DIRECTION DE L'ÉVALUATION ENVIRONNEMENTALE DES PROJETS TERRESTRES

**Rapport d'analyse de la demande de soustraction du projet
d'agrandissement vertical du lieu d'enfouissement technique de
Saint-Nicéphore sur le territoire de la ville de Drummondville par
WM Québec inc. à l'application de la procédure d'évaluation et
d'examen des impacts sur l'environnement**

Dossier 3216-23-003

Le 20 août 2021

FIGURE 1 ÉTAT DE SITUATION DE LA GESTION DES MATIÈRES RÉSIDUELLES DANS LE SUD-OUEST DU QUÉBEC

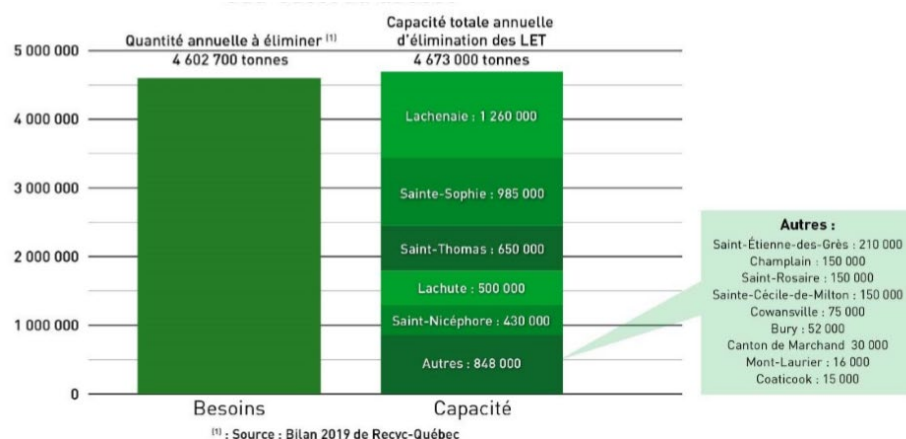
Malgré l'état de la situation présentée à la figure 1 illustrant l'existence d'une marge de manœuvre d'environ 70 000 t pour le détournement de matières vers les 13 autres LET de la région, l'initiateur estime que ce type de détournement n'est pas une solution viable en raison notamment du nombre de transporteurs impliqués, de la localisation géographique, du parcours des détournements ainsi que des impacts financiers pour sa clientèle.

FIGURE 3 COUPE DES CELLULES 7 ET 8 DÉMONTRANT LA MODIFICATION DES PENTES DE 5 % À 2 %

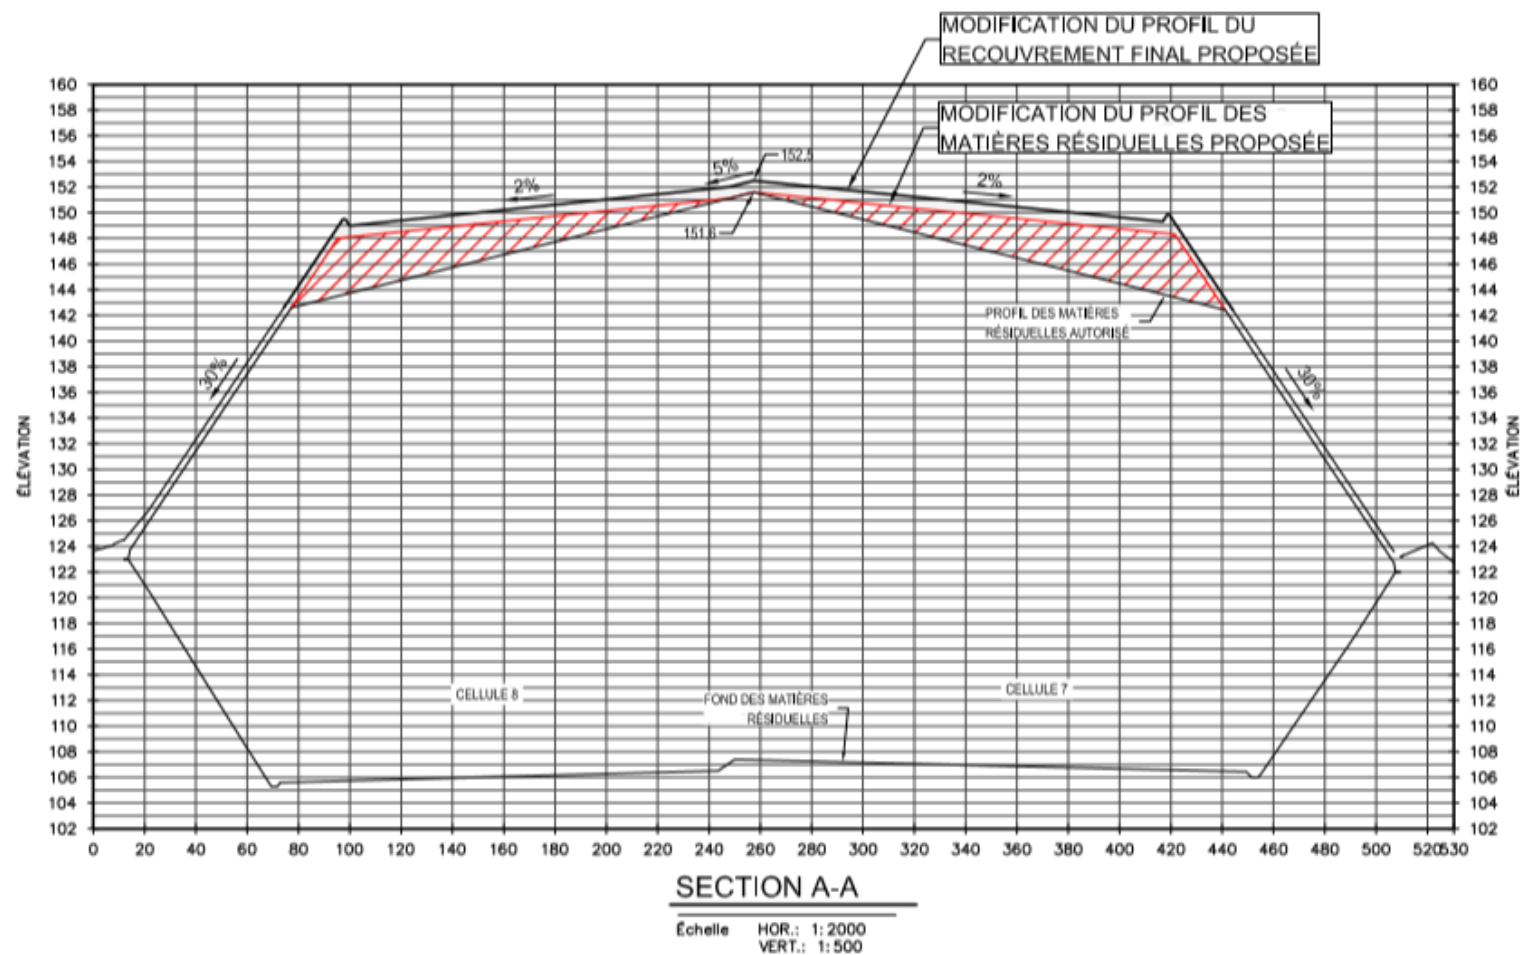
Tel que mentionné à la section 1.3.1, le premier concept de rehaussement proposé par WM ne respectait pas la pente minimale de drainage exigée par le REIMR. En effet, les drains (collecteurs secondaires) auraient subi des tassements différentiels supplémentaires induits par la masse supplémentaire de matières résiduelles et menant à des pentes finales variant entre 0,41 % et 0,52 %. En vertu du REIMR, un LET doit être étanche et muni de systèmes de captage et de traitement du lixiviat et du biogaz. Le concept d'étanchéité des zones d'enfouissement étant intimement lié au captage et à l'évacuation du lixiviat, ceux-ci sont donc tout aussi importants. De plus, l'étanchéité et l'efficacité de captage du lixiviat sont essentielles pendant toute la durée d'exploitation ainsi qu'en période de postfermeture, période qui s'étend sur plusieurs années. Afin d'assurer la performance à long terme des ouvrages et équipements requis pour un LET, le REIMR prévoit plusieurs exigences devant être respectées, dont l'inclinaison minimale de 0,5 % de tous les drains du système de captage.

Selon la démonstration faite par WM sur le nouveau concept, la répartition des matières résiduelles n'est pas susceptible de réduire la pente des drains du système de captage des eaux de lixiviation et permettrait de conserver des pentes finales (inclinaison) après tassement conforme aux exigences du REIMR. L'effet sur le réseau de drainage est donc peu significatif. La DA3RVE est d'avis que le nouveau concept proposé est conforme au REIMR et est, en l'occurrence, acceptable.

L'équipe d'analyse est d'avis que le nouveau concept d'agrandissement vertical est conforme au REIMR et donc acceptable pour assurer la performance à long terme de l'étanchéité du LET et du système de captage du lixiviat.
